Réponse à l'avis de la Mission
régionale d'autorité
environnementale (MRAe)
N°
2024APGE17

Projet éolien de Côte de la Bouchère
(extension)
Commune de Huiron (Marne 51)
2 éoliennes et 1 poste de livraison
23 avril 2024

Figure 1 : Périmètres de protection liés au patrimoine mondial de l'UNESCO (Source : Résonance)

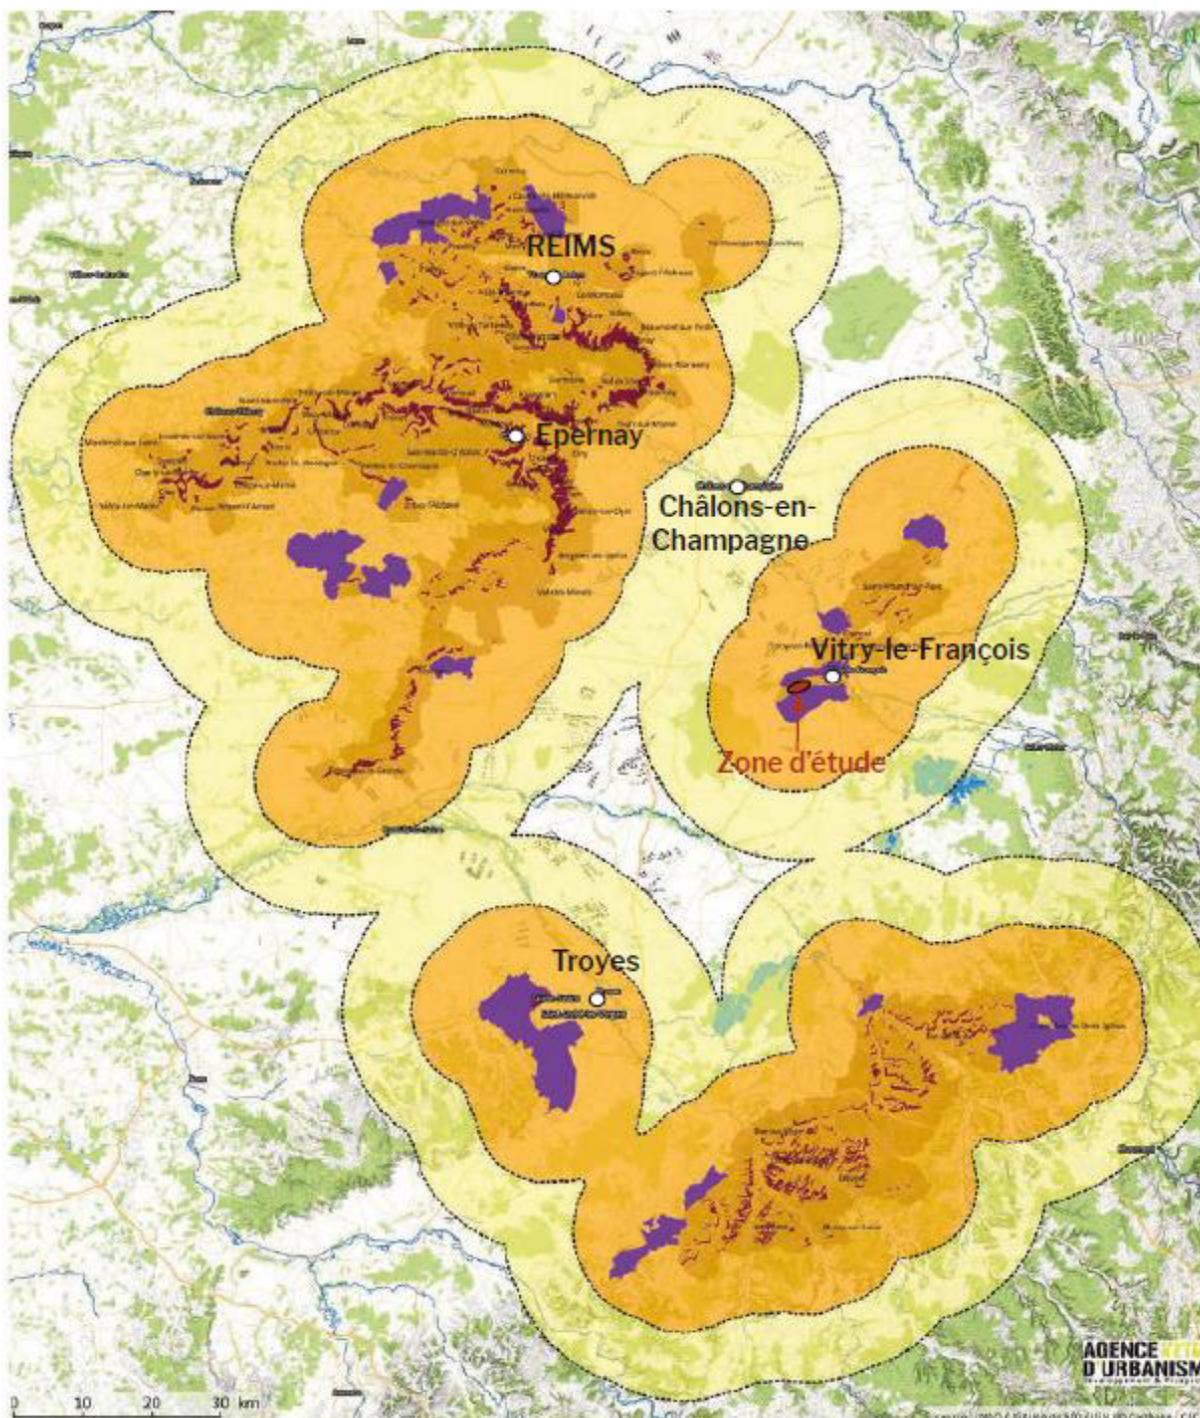
- **des impacts du projet sur le site Unesco et particulièrement sur les vignobles de Glannes et de Loisy-sur-Marne ;**
- **de sa situation dans un couloir principal de migration des oiseaux, de l'arc de Champagne ;**
- **de l'insuffisance des mesures d'évitement, de réduction, d'accompagnement et de suivi concernant les oiseaux et les chauves-souris ;**
- **de l'insuffisance du dossier qui n'a pas été actualisé depuis la précédente demande qui avait déjà été considérée comme irrecevable.**

Deux études d'aire d'influence paysagère ont été réalisées en lien avec le dossier Champagne. La première l'a été à la demande de la DREAL Grand Est (Service Eau, Biodiversité et Paysages) et porte sur les 3 zones centrales du Bien UNESCO (Epernay, Reims et coteaux historiques) et sur leurs zones tampons associées. La seconde étude a été réalisée par la Mission Coteaux, Maisons et Caves de Champagne sur ce que la Mission dénomme la « zone d'engagement » du bien UNESCO, soit l'ensemble des communes concernées par l'appellation Champagne, mais également l'ensemble des nouvelles communes qui pourraient être concernées par une éventuelle extension de cette appellation. Ces études proposent des zones d'interdiction et de vigilance ou de vigilance accrue par rapport à l'éolien (cf. figure 1).

D'après la Charte éolienne des Coteaux, maisons et caves de Champagne publiée en 2018, la zone d'implantation potentielle est située en zone d'exclusion et, de ce fait, soumise aux préconisations suivantes :

- Pas de développement de nouveaux parcs éoliens sauf en cas de non-covisibilité avec le vignoble ;
- S'il y a extension de parc, elle doit respecter la trame d'implantation existante ainsi que les hauteurs de machines déjà implantées sur le site;
- Cette extension doit considérer le paysage environnant, sa géographie, sa topographie et ses composantes.

Figure 4 : Contributions de chaque étape du cycle de vie au potentiel de réchauffement global

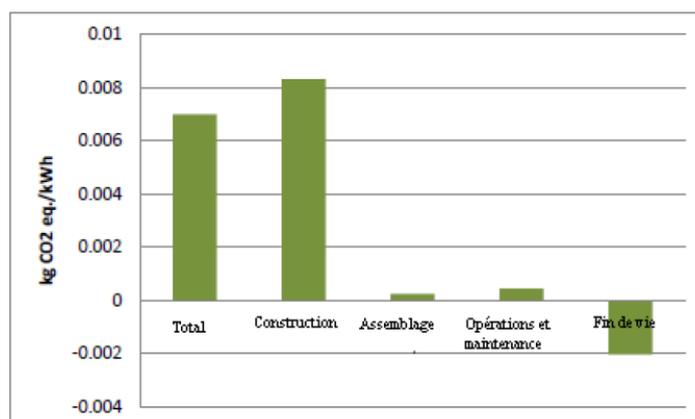
- actualiser le dossier d'étude d'impact ;
- compléter son dossier en précisant la production d'énergie annuelle (en GWh), le nombre de ménages concernés équivalent en consommation électrique en régionalisant les données d'équivalence de consommation électrique par foyer ;
- préciser le gain annuel attendu en termes d'émissions de gaz à effet de serre (GES) en tonnes de CO2 sur la durée de vie de la centrale (30 ans) ;
- préciser le temps de retour énergétique de sa propre installation, en prenant en compte l'énergie utilisée pour le cycle de vie des éoliennes et des équipements (extraction des matières premières, fabrication, installation, démantèlement, recyclage) ainsi que celle produite par l'installation et selon la même méthode, le temps de retour relatif aux émissions de GES.

Les différentes contributions aux émissions en CO₂ équivalent sont décrites dans le graphique ci-après.

En outre, le chiffre donné pour le potentiel de réchauffement global considère des conditions de vent particulièrement importantes (norme IEC II). En France, nous sommes majoritairement dans des conditions de vent IEC III.

Le résultat par kilowattheure doit donc être augmenté de 23% et nous donne un PRG de 8,6 g CO₂ équivalent/kWh.

Figure 5 : Présentation de la variante D (Source : CPIE)

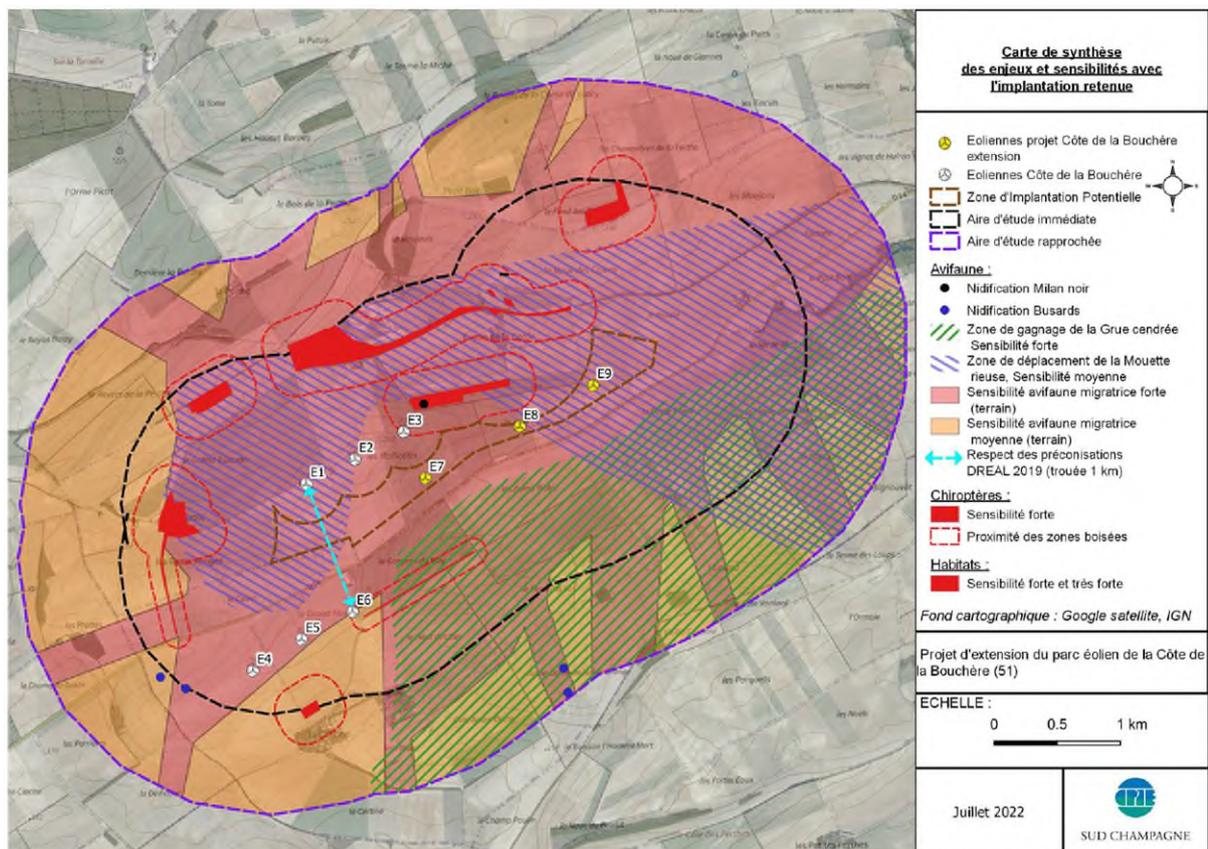
- **D'étudier des variantes de plus faible impact sur le paysage et présenter des solutions de substitution raisonnables pour le choix des sites, au sens de l'article R.122-5 II 7° du code de l'environnement, de façon à démontrer que le site retenu, après une analyse multi-critères, est celui de moindre impact environnemental ;**
- **De proposer une implantation alternative hors zonage UNESCO pour ces éoliennes.**

Pour rappel, plusieurs variantes au sein de la zone d'implantation potentielle ont été présentées dans le dossier d'étude d'impact (Chapitre IV. 2.2 Comparaison des partis d'aménagement, p. 278). Parmi les variantes proposées, la variante D composée de 3 éoliennes (E7, E8 et E9) a fait l'objet d'une analyse multi-critères conduisant au dépôt d'une demande d'autorisation. Cette dernière permettait notamment de respecter la préconisation de la DREAL consistant à conserver une trouée d'1km au sein du parc existant Côte de la Bouchère comme le montre la carte n°137 issue de l'étude d'impact :

Depuis le dépôt du projet en Préfecture, ENGIE Green HUIRON a fait le choix de retirer l'éolienne la plus à l'est (E9), cette éolienne étant située sur la frange ouest d'un flux migratoire postnuptial de la Grue cendrée et dans le rayon de 5kms du vignoble de Glannes.

De ce fait, cette variante finale composée de 2 éoliennes est une solution de substitution raisonnable. A ce jour, un projet de 2 éoliennes (E7 et E8) est toujours viable économiquement dans la mesure où la puissance installée par éolienne serait supérieure ou égale à 4MW. Cela permettrait de couvrir la production annuelle moyenne d'environ 3000 à 4 300 personnes.
